<p>ALCALDÍA MAYOR DE BOGOTÁ D.C. GOBIERNO SEGURIDAD Y COMUNITARIA Plano de Inversión y Atención a Emergencias</p>	CONCEPTO TÉCNICO DE REVISIÓN DE ESTUDIOS DE RESPUESTA DE AMPLIFICACIÓN LOCAL DE ONDAS SÍSMICAS	Código:	GPR-FT-09
		Versión:	03
		Código Documental:

1.1 CONCEPTO TÉCNICO No. CT:	5813
1.2 ÁREA:	TÉCNICA Y DE GESTIÓN
1.3 COORDINACIÓN:	INVESTIGACIÓN Y DESARROLLO
1.4 REFERENCIA CRUZADA RADICADO FOPAE:	2010ER4758
1.5 RESPUESTA OFICIAL No. RO:	41260

2.1 SOLICITANTE:	JOSE JOAQUIN ALVAREZ CURADURÍA URBANA NO.4
2.2 PROYECTO:	CENTRO BACATA
2.3 LOCALIDAD:	3 Santa Fe
2.4 UPZ:	93 Las Nieves
2.5 BARRIO O SECTOR CATASTRAL:	Las Nieves
2.6 DIRECCIÓN:	Calle 19 No.5-20
2.7 CHIP:	AAA0029YKDE
2.8 FECHA DE EMISIÓN:	23 DE ABRIL DE 2010
2.9 EJECUTOR DEL ESTUDIO:	ESPINOSA Y RESTREPO Ltda.

El presente concepto técnico corresponde a la **primera revisión** realizada por la Dirección de Prevención y Atención de Emergencias, del informe “Análisis de Microzonificación Local para el Proyecto Calle 19 No.5-20” elaborado por el Ing. Carlos Restrepo, a construirse en el predio ubicados en la Calle 19 No. 5-20, el cual fue radicado el 13 de Abril de 2010 mediante oficio 2010ER4758, por el Ing. José Joaq

Figura 1. Localización del Proyecto Centro Bacata.

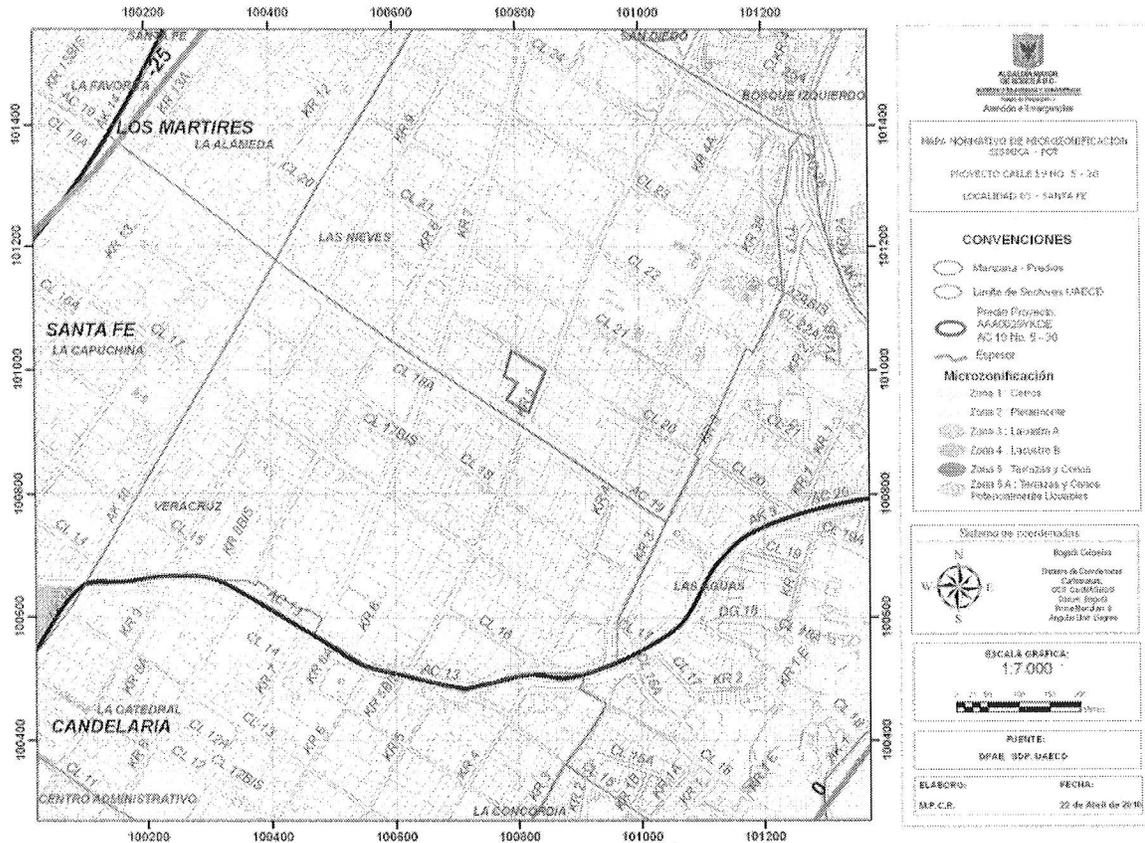
En el numeral 1 del informe presentado por el consultor, se indica que el sitio del proyecto se encuentra localizado en la Zona 2 - Piedemonte según el Decreto 193 de 2006, lo cual es consistente con la localización presentada en la Figura 1 del presente concepto.
